PROJECTO: QUINTA DA MIRABELA – LOTEAMENTO

FASE DE TRABALHO: ALTERAÇÃO AO ALVARÁ 20/1995

ADENDA À MEMÓRIA DESCRITIVA

CORTE C

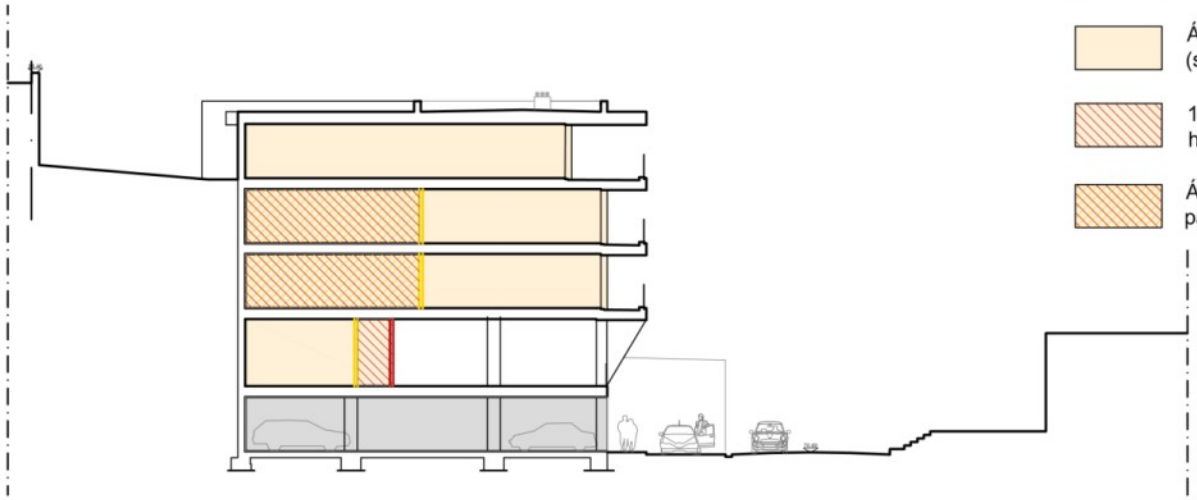
18.00m2: Área de ampliação destinada a habitação(sala de condóminos)

Área anteriormente destinada a arrecadações e que passa a integrar os fogos A e E, como área de habitação

PISO 1

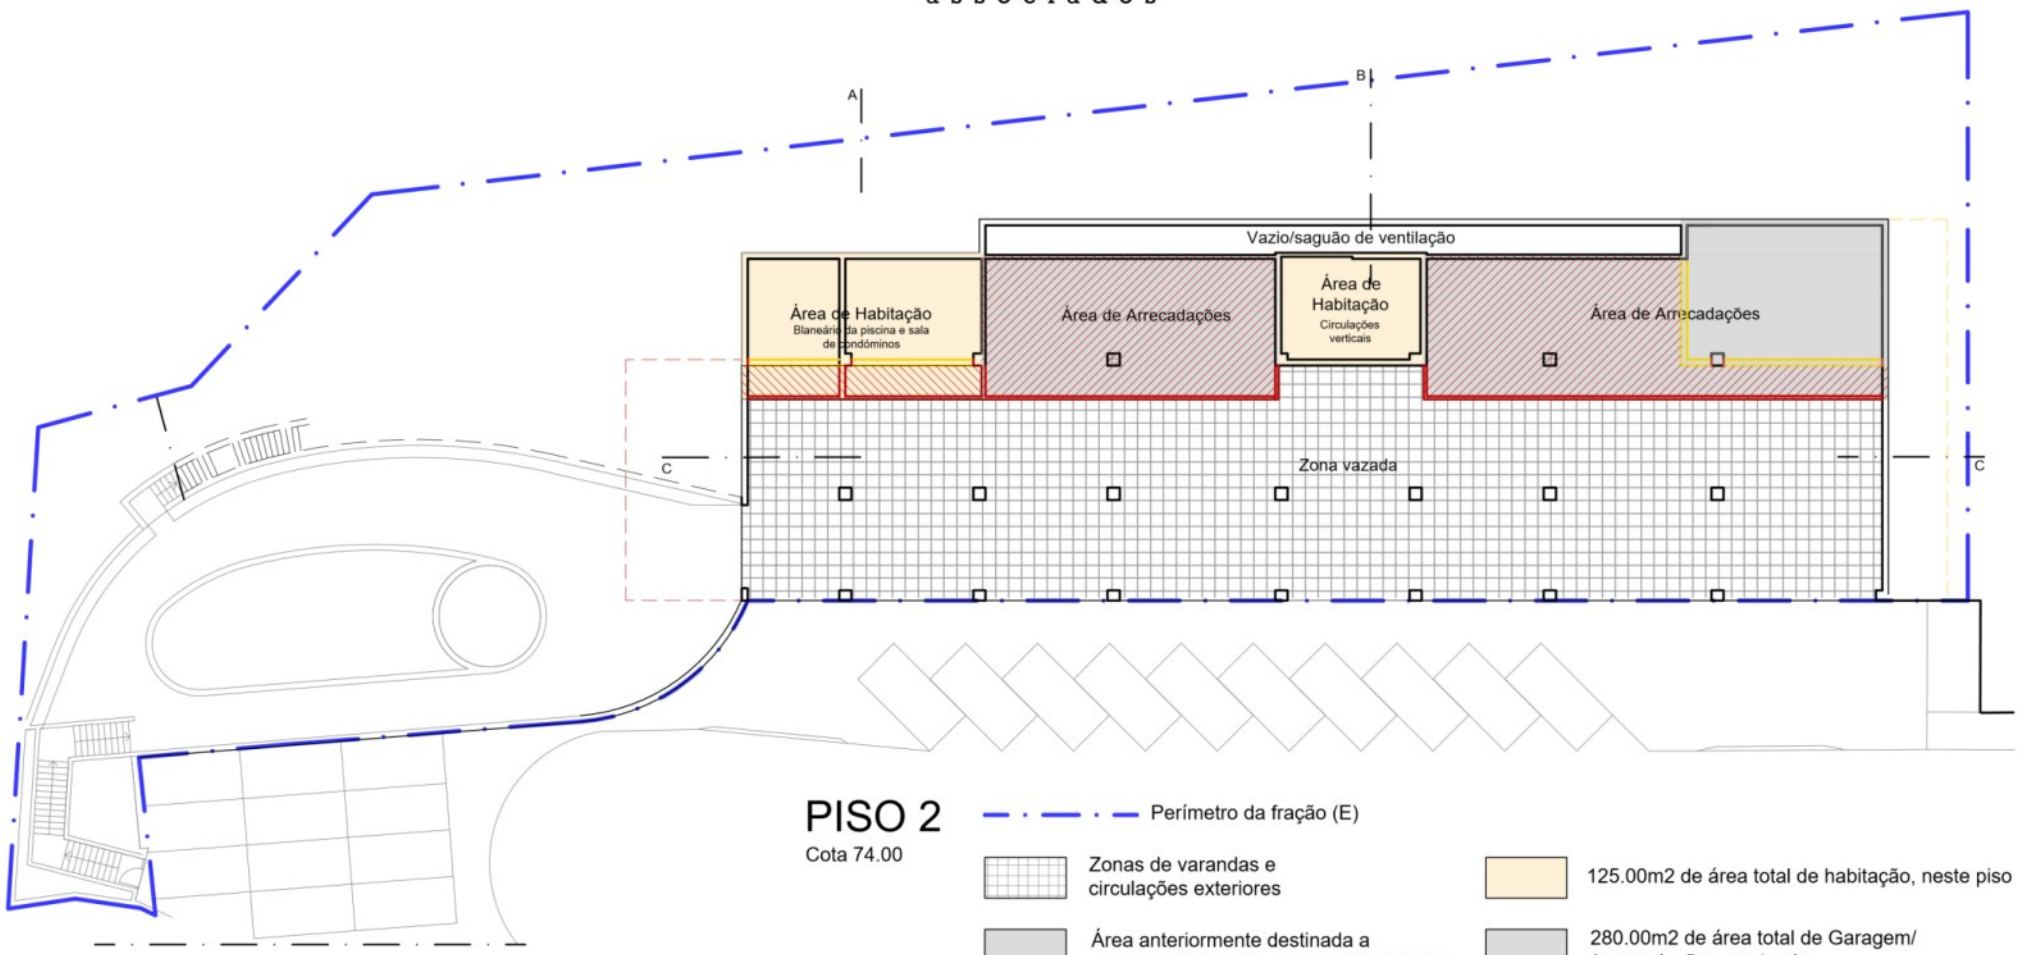
95.00m2 de área de habitação total, neste piso

1.010m2 de área de Garagem/arrecadações total, neste piso

PISO 2

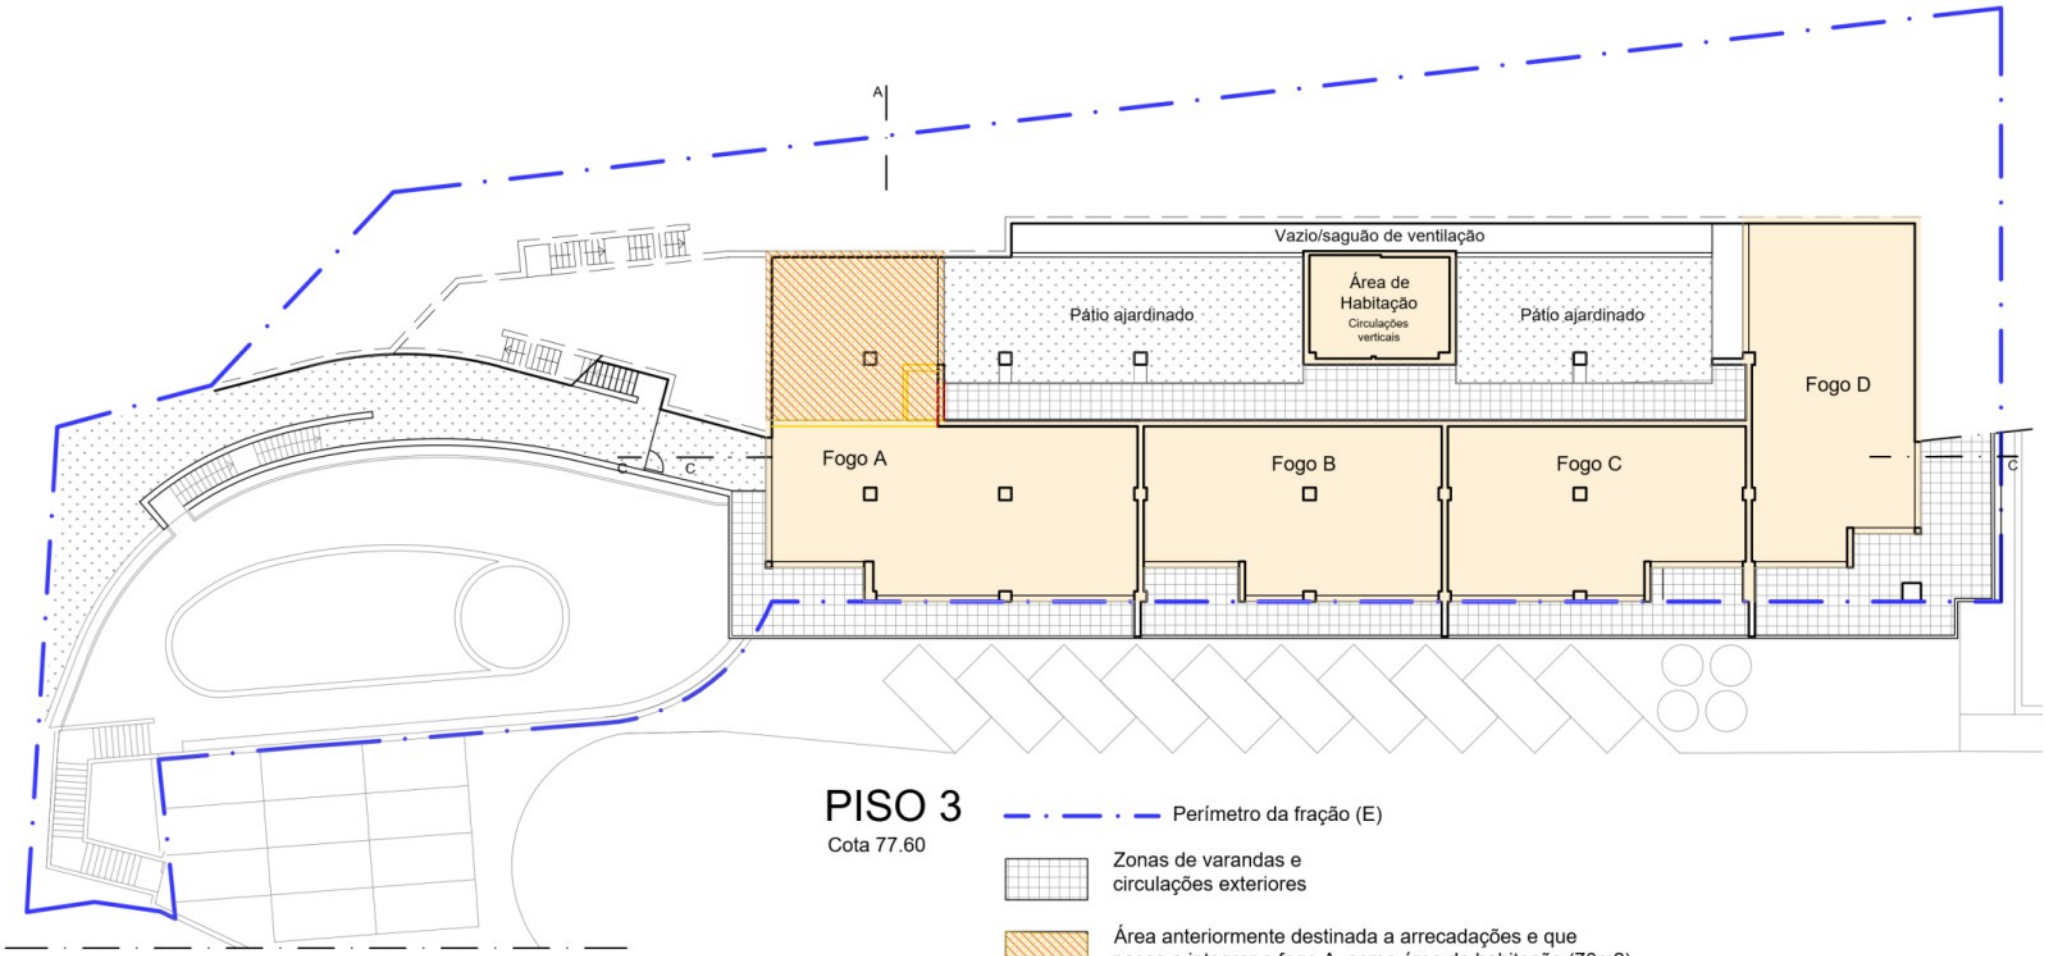
Área anteriormente destinada a arrecadações e que se mantém (70m2)

Área de ampliação destinada a arrecadações (210m2)

107.00m2: Área anteriormente destinada a habitação e que se mantém (107m2)

Área de ampliação destinada a habitação (18m2)

125.00m2 de área total de habitação, neste piso

280.00m2 de área total de Garagem/ /arrecadações, neste piso.

PISO 3

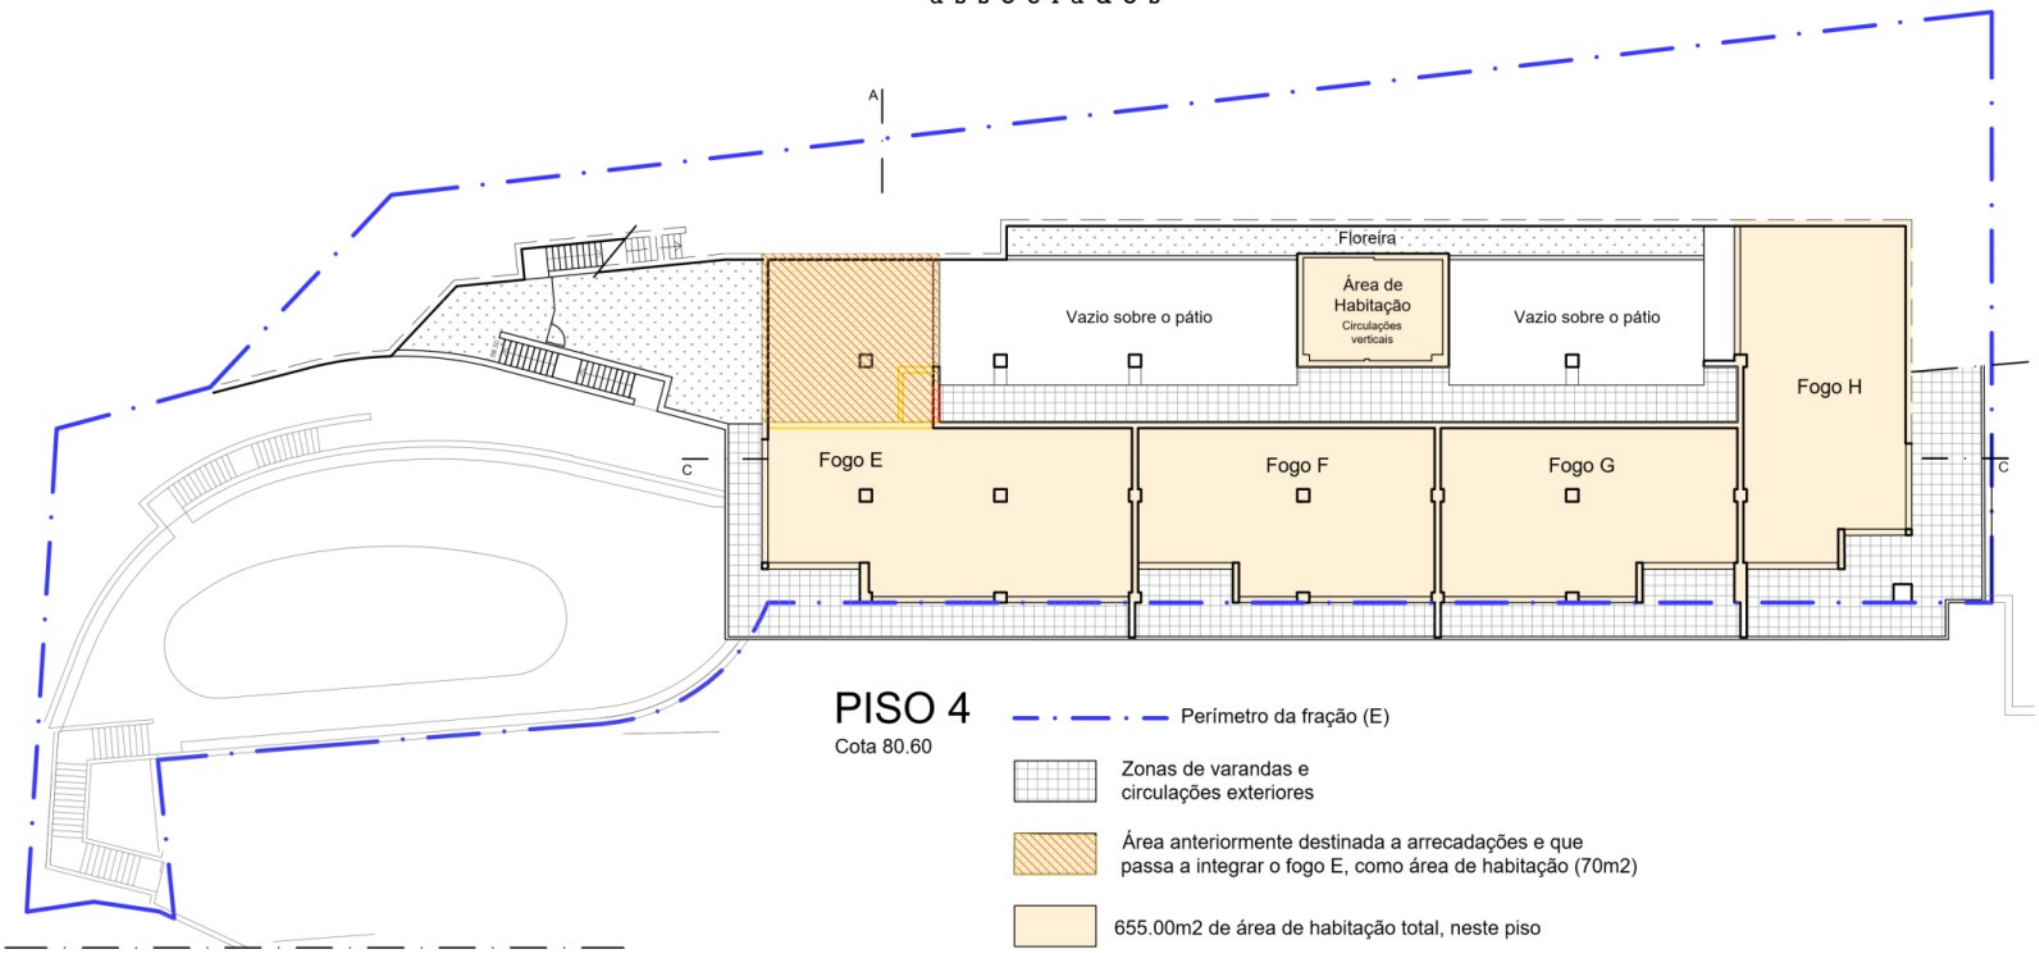
Área anteriormente destinada a arrecadações e que passa a integrar o fogo A, como área de habitação (70m2)

655.00m2 de área de habitação total, neste piso

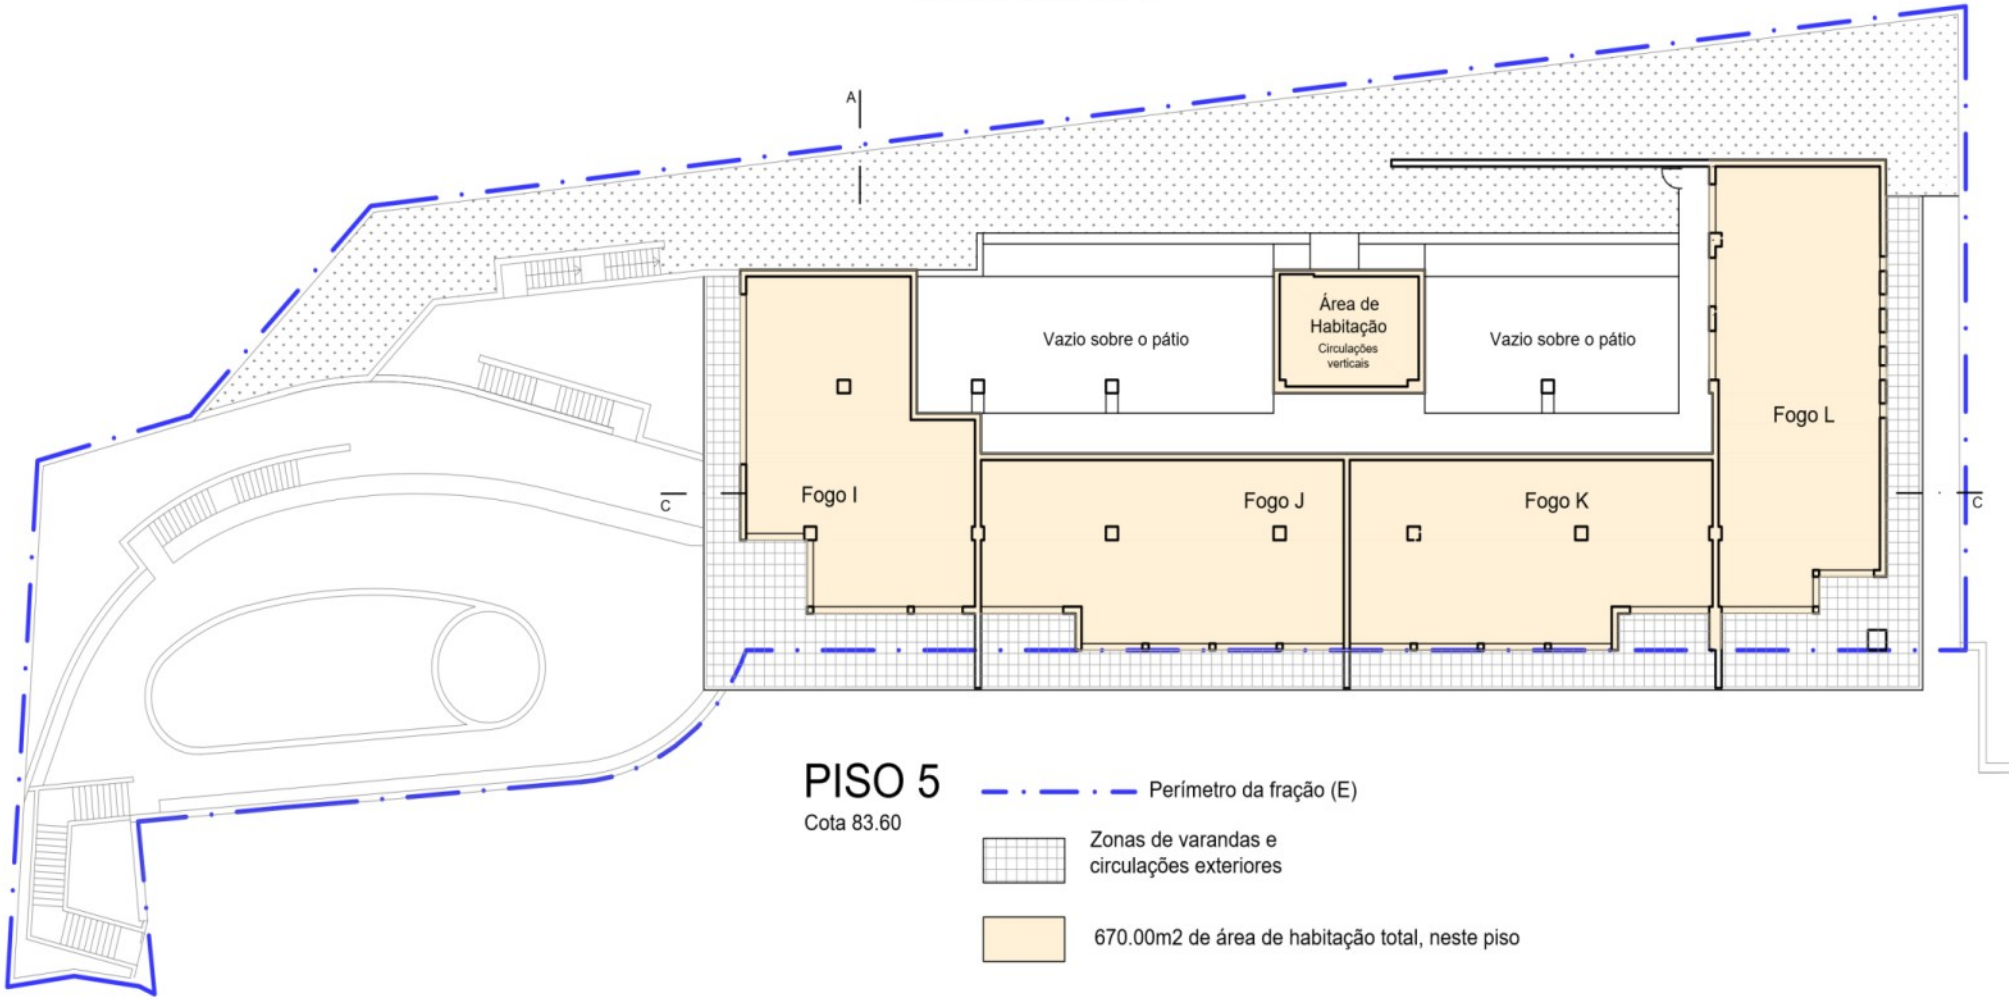
A
C
C
Floreira
Área de Habitação
Circulações verticais
Vazio sobre o pátio
Vazio sobre o pátio
Fogo H
Fogo E
Fogo F
Fogo G
PISO 4
Cota 80.60
Perímetro da fração (E)
Zonas de varandas e circulações exteriores
Área anteriormente destinada a arrecadações e que passa a integrar o fogo E, como área de habitação (70m2)
655.00m2 de área de habitação total, neste piso
